Uzgodnienia stanu uzbrojenia elektroenergetycznego w obrębie projektowanej przebudowy ul. Poniatowskiego w Kędzierzynie-Koźlu.

INWESTOR	Gmina Kędzierzyn-Koźle ul. Grzegorza Piramowicza 32 47-200 Kędzierzyn-Koźle			
JEDNOSTKA PROJEKTOWA	DROG - PLAN Przemysław Dłubala ul. Styki 5/2, 49-200 GRODKÓW			
TEMAT	"Przebudowa ul. Poniatowskiego w Kędzierzynie-Koźlu"			
Nazwa rys.	PROJEKT ZAGOSPODAROWANIA TERENU			
Branża	Zespół projektowy	Nr uprawnień	Podpis	
drogowa	Projektant	mgr inż. Przemysław Dłubala	OPL/0862/POOD/12	
	Sprawdzający	mgr inż. Marek Husarz	208/DOŚ/06	
instala- cyjna	Projektant			
	Sprawdzający			
elektry- czna	Projektant			
	Sprawdzający			
FAZA	SKALA	BRANŻA	DATA	NR RYS.
PW	1:500	DROGI	13.09.2021	D.2.1

Dotyczy: „Remont ul. Józefa Poniatowskiego w Kędzierzynie-Koźlu wraz z budową kanalizacji deszczowej oraz oświetlenia drogowego.”

WYTYCZNE DO ZABEZPIECZENIA KABLI

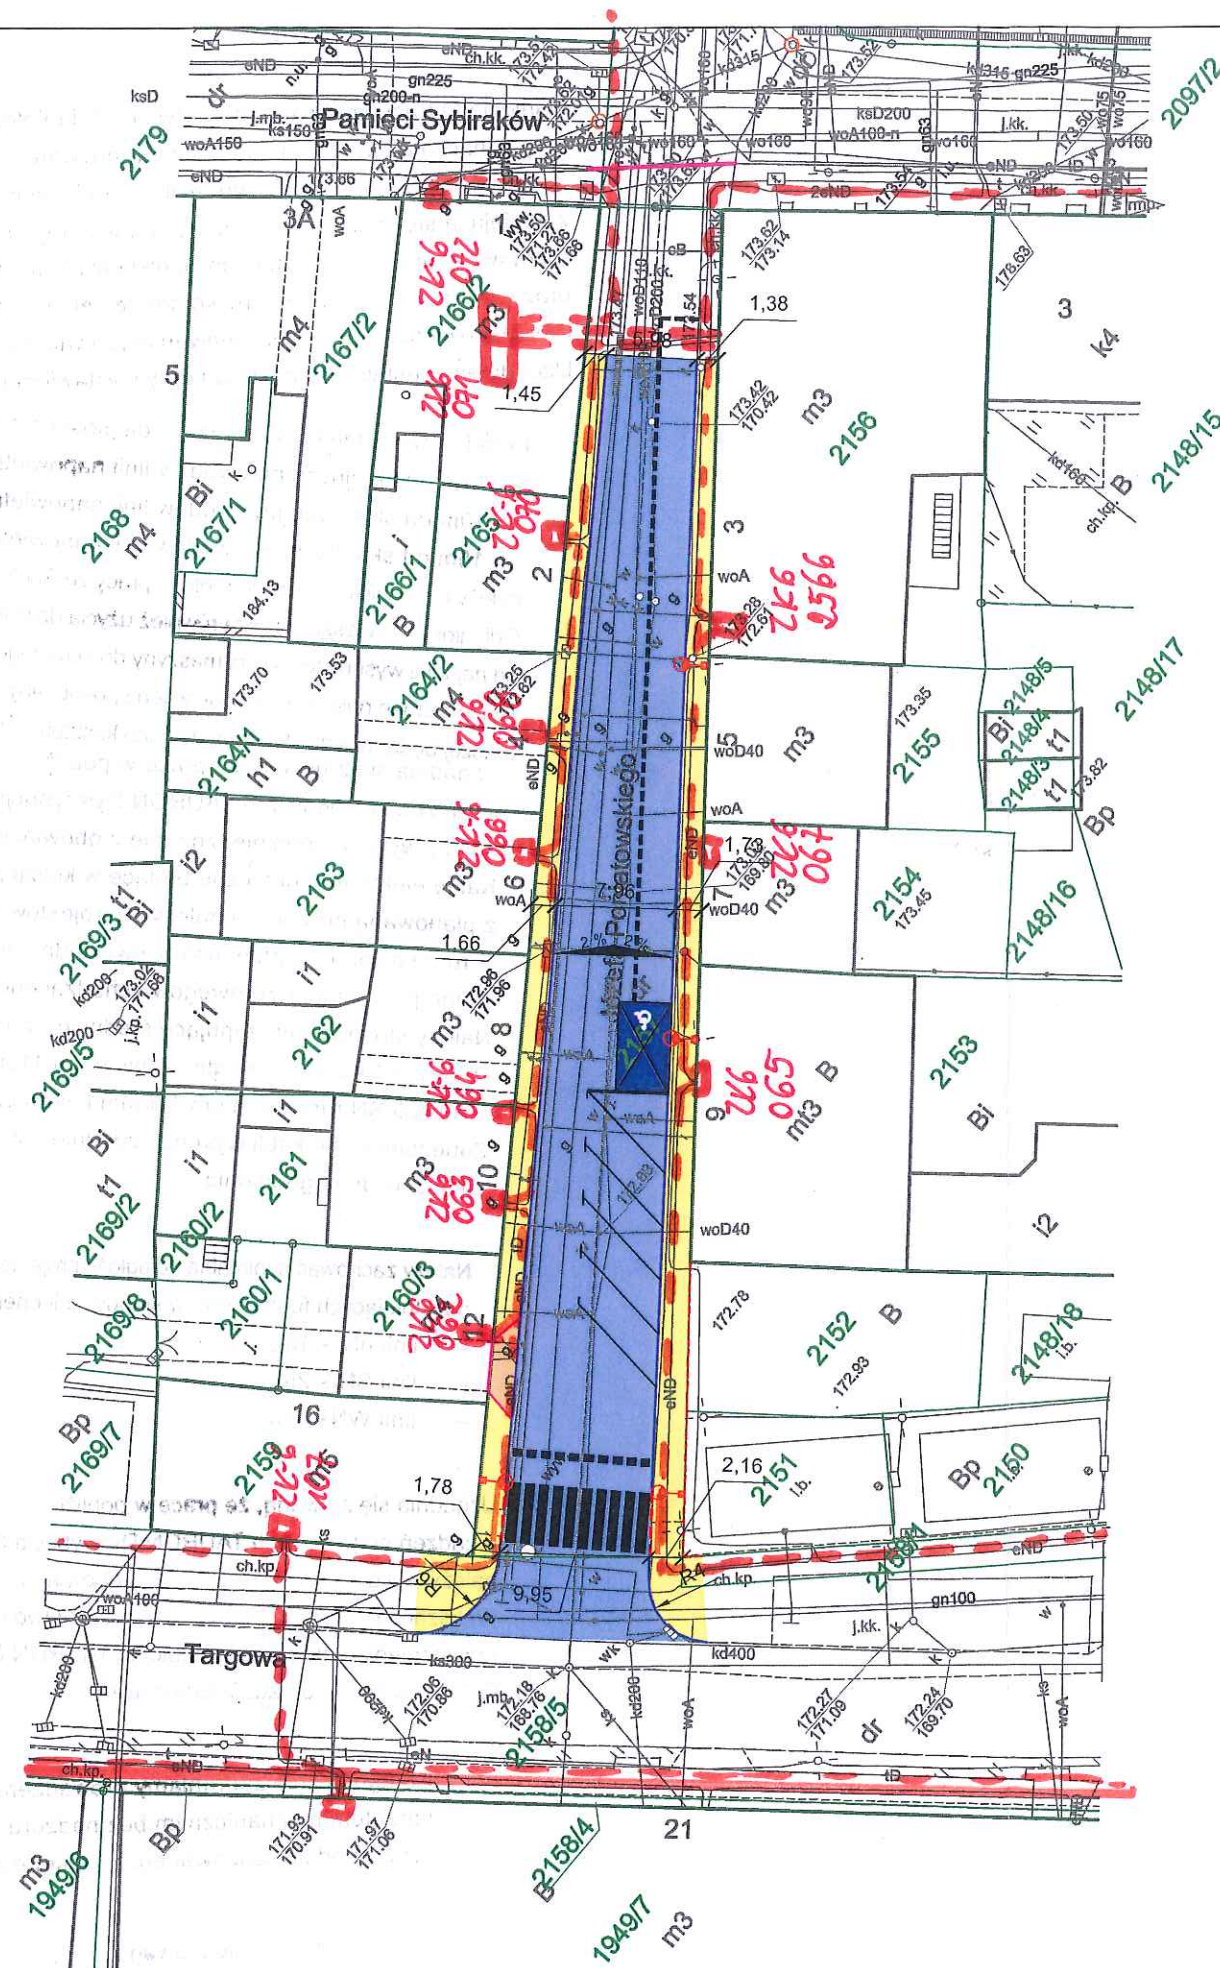
1. Kable elektroenergetyczne będące w kolizji poprzecznej z planowaną inwestycją należy zabezpieczyć dzieloną rurą osłonową przepustu wychodzącego po 0,5 m poza jezdnię / wjazd / chodnik / oś obiektu liniowego.

2. Należy stosować następujące średnice rur ochronnych:
 - a) Dla kabli 1 kV rury o średnicy minimum 110 mm koloru niebieskiego.
 - b) Dla kabli SN rury minimum 160 mm koloru czerwonego.

3. W przypadku występowania kabli elektroenergetycznych zabrania się prowadzenia robót ziemnych sprzętem mechanicznym w odległości mniejszej niż 2 m od kabla zlokalizowanego przekopem kontrolnym. Kable można odkopać tylko do strefy ochronnej tj. folii lub cegły – zabrania się odkrywania czynnych kabli energetycznych.
